臺中市大肚區及南屯區
華南路以東銜接特三號道路工程
環境影響差異分析報告
環境影響評估審查委員會
第105次會議 簡報

中 華 民 國 1 1 3 年 8 月 9 日

貳 審查意見回覆說明-土石方堆置區/施工圍籬

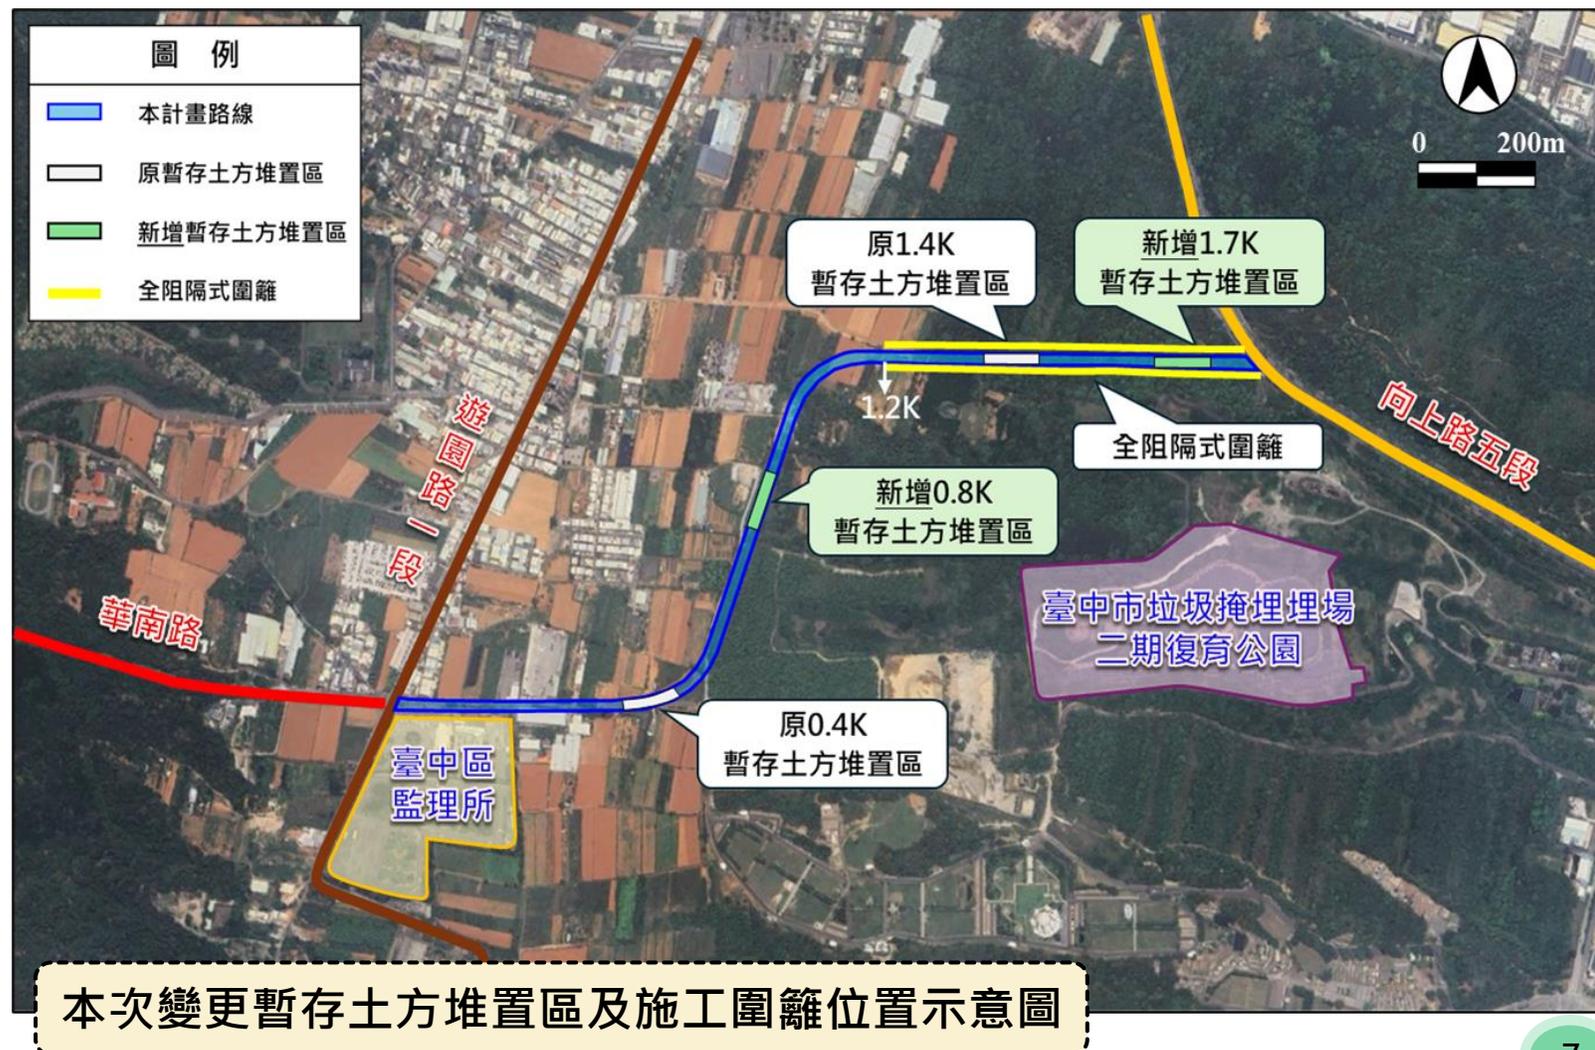
審查結論(一)、游委員繁結
陳委員永仁、張委員又升
程委員淑芬、孫委員振義
張委員嘉玲

■ 土石方堆置區

- 變更後剩餘土石方總量為約 $51,272\text{m}^3$
- 新增2處土方堆置區，各堆置區採 $250\text{m}\times 15\text{m}$ ，堆置高度以 2m 為限，堆置坡度比為1:1

■ 施工圍籬

- 全阻隔式圍籬設置於 $1\text{K}+200$ 至工程終點左右兩側，此區屬新闢路段，無既有道路
- 施工車輛及機具將全數停放於工區範圍內，避免任意停置路旁妨礙道路交通順暢
